# 福島第一原子力発電所 3号機 長期保管MOX燃料の健全性について (コメント回答含む)

平成22年7月7日  
東京電力株式会社

本資料は平成22年6月10日におこなわれた立入調査時に配布した資料に、福島県原子力発電所安全確保技術連絡会専門委員及び委員からのコメント等を反映し、加筆・修正したものです。

### （回答22）

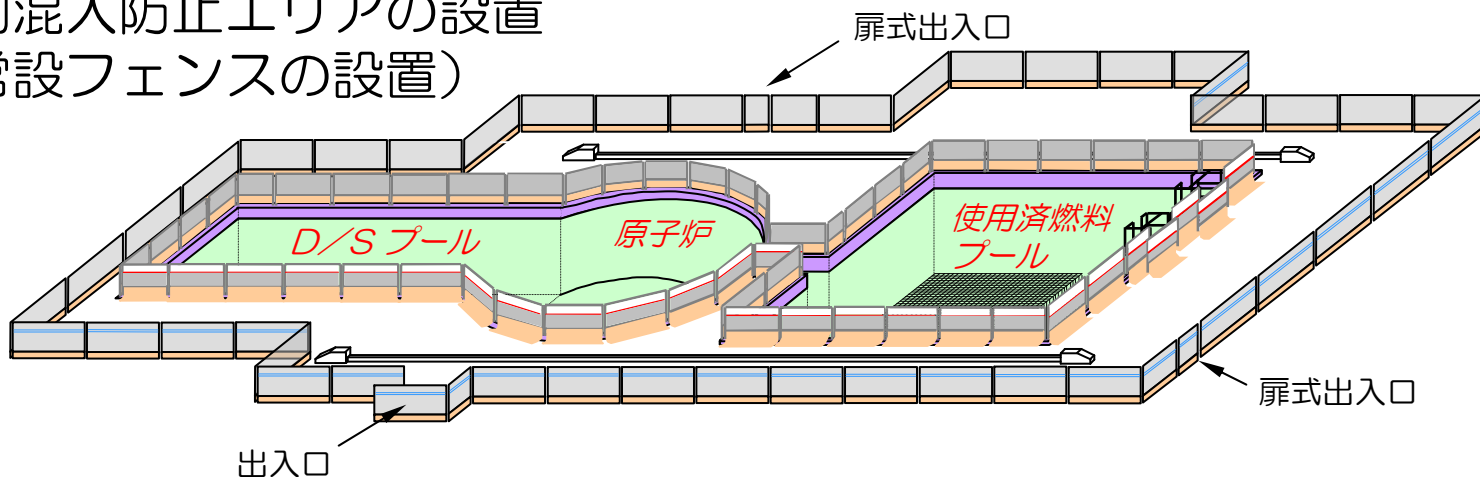
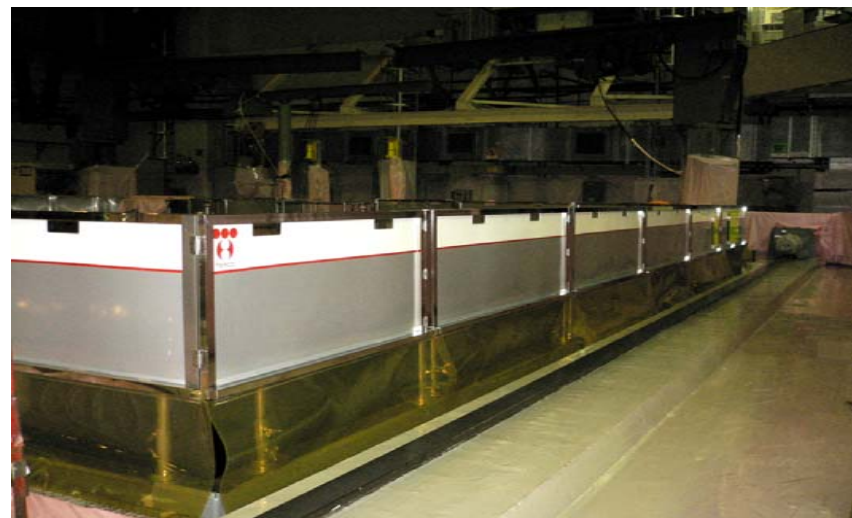
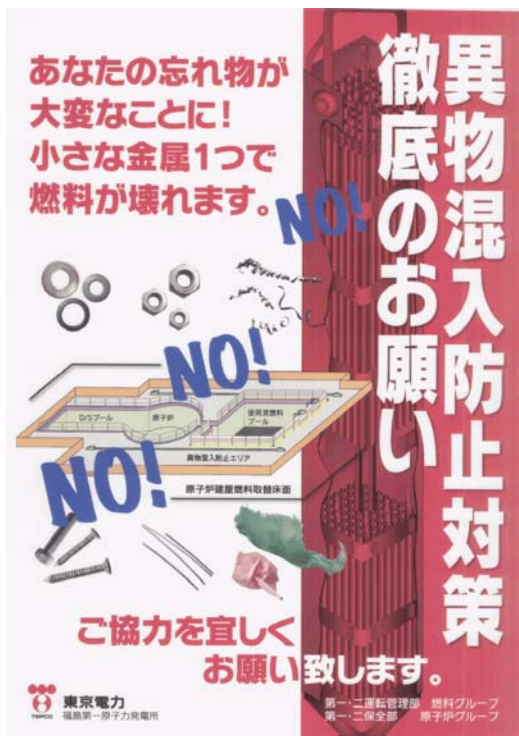
燃料については、少ない確率ながら偶発的な燃料リークは避けられず、この防止のため如何に注意しているかを確認することが大事で、燃料集合体の中に紛れこんだデブリ（金属片などのゴミ）が偶発破損の原因となることが多いことから、しっかりしたクリーニング対策が取られているかを確認したい。

- 原子炉本体に直接接続されている系統・機器の内部点検においてワイヤブラシの使用を原則禁止（平成11年以降）
- 原子炉建屋最上階にあたるオペレーティングフロアにおける異物混入防止対策の強化（平成16年以降）

- ・ 原子炉及び使用済燃料プール廻りの手摺を  
パイプ手摺から側板付手摺に変更
- ・ 異物混入防止選任監視員の設置  
不要な物品を持ち込まない管理を  
行うとともに、作業に必要な物品  
を持ち込む場合は、厳格な員数管  
理と落下防止を講じる。

### ●異物混入防止対策用ポスター・パネルの現場設置による注意喚起

定検キックオフミーティングにて異物混入防止対策の徹底を周知
